**Dibattito pubblico**  
**Tratta Codogno - Piacenza**  
Raddoppio della linea Codogno - Cremona - Mantova

**Raddoppio della linea  
Codogno - Cremona - Mantova**

***CONTRIBUTO AL DIBATTITO***

**Guido Lucini Paioni (2)**

Il superamento della ferrovia sarà assicurato mediante escavazione di un sottopasso indicato nella tavola NM3R01R43BDAQ0600001A di cui si riporta un stralcio

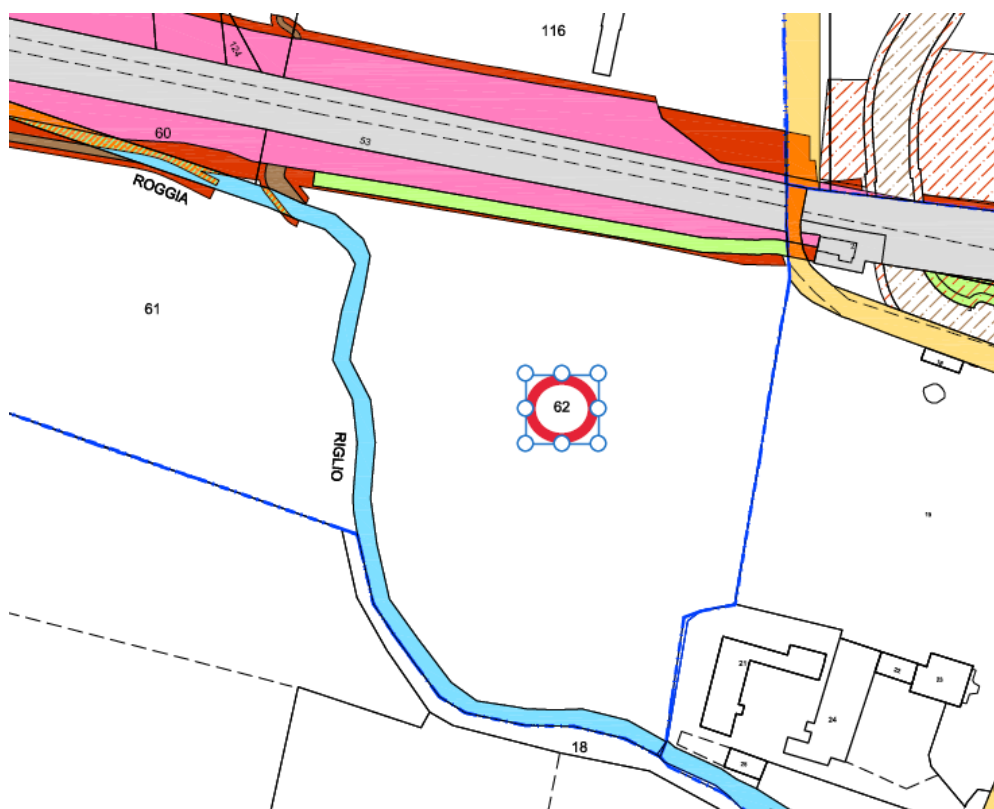
Nelle opere previste e connesse al raddoppio ferroviario è prevista la soppressione dell'intersezione a livello tra la ferrovia e le strade Via Stazione e Via Fengo, individuato nella seguente rappresentazione grafica

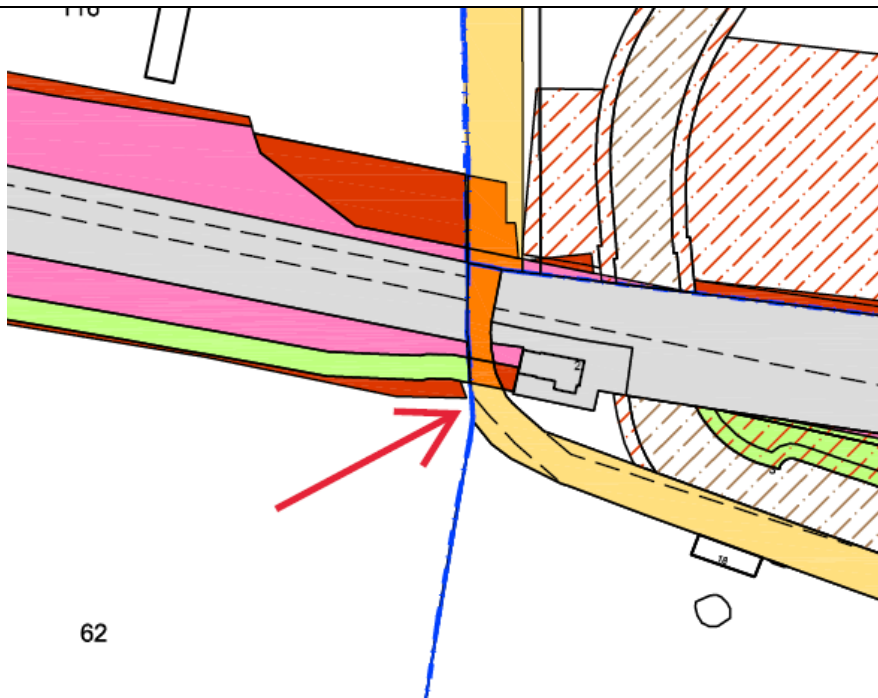
- La parte adiacente all'attuale sedime ferroviario del mappale sarà oggetto di espropriazione.
- Con l'escavazione del sottopasso sarà disponibile una notevole quantità di materiale inerte.  
Ciò premesso chiede
- La possibilità di costituire un accesso al fondo mediante creazione di una rampa (utilizzando il materiale di risulta dall'escavazione del sottopasso) insistente su una porzione del terreno stesso, direttamente da Via Stazione, collocabile in una porzione dello spazio evidenziato in mappa.

- Tale accesso potrebbe essere di vostro interesse per le attività di manutenzione al binario morto in progetto insistente sul fondo in questione.
